# 日立半導体技術情報

製品分類	マイクロプロセッサ		発行番号	TN-SH7-341B		
題名	SH7751/SH7751Rの電源投入時の注意事項		情報分類	1. 仕様変更 2. ドキュメント訂正追加等 ③. 使用上の注意事項 4. マスク変更 5. ライン変更		
適用製品	SH7751 SH7751R	対象ロット等 全ロット	関連資料	SH7751シリーズ ハードウェアマニュアル	Rev. 第2版	有効期限 永年

図1. クロック動作モードを一旦モード6 に設定する方法

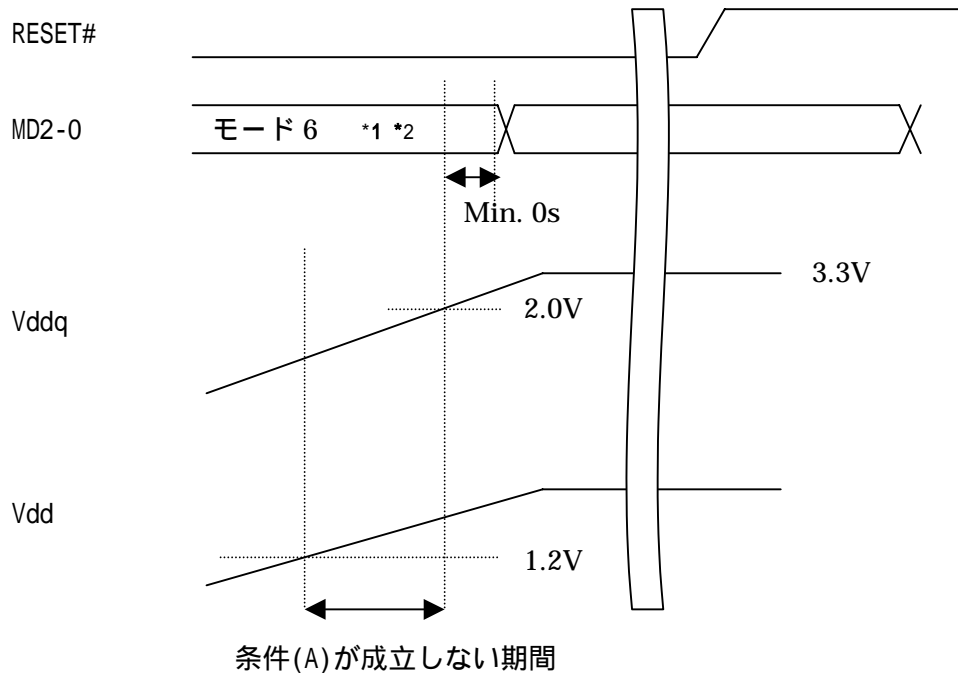
電源投入時、下記条件(A)が守られていない場合、PLL2 が異常発振し、CK10 が正しく出力されない場合があります。

VDD(VDD, VDD-PLL1/2)が1.2V 以上の時に、  
 VDDQ(VDDQ, VDD-CPG, VDD-RTC)が2.0V 以上である。

(1) 図1 に示すようにパワーオン直後はクロック動作モード6<sup>1</sup>に設定し、条件(A)が保証できる時点で、所望のクロックモードに設定しパワーオンリセットを解除する。

\*2: MD端子への入力、I/O、PLL、RTC、CPG電源の電圧レベルに追従して、Highレベルを入力してください。
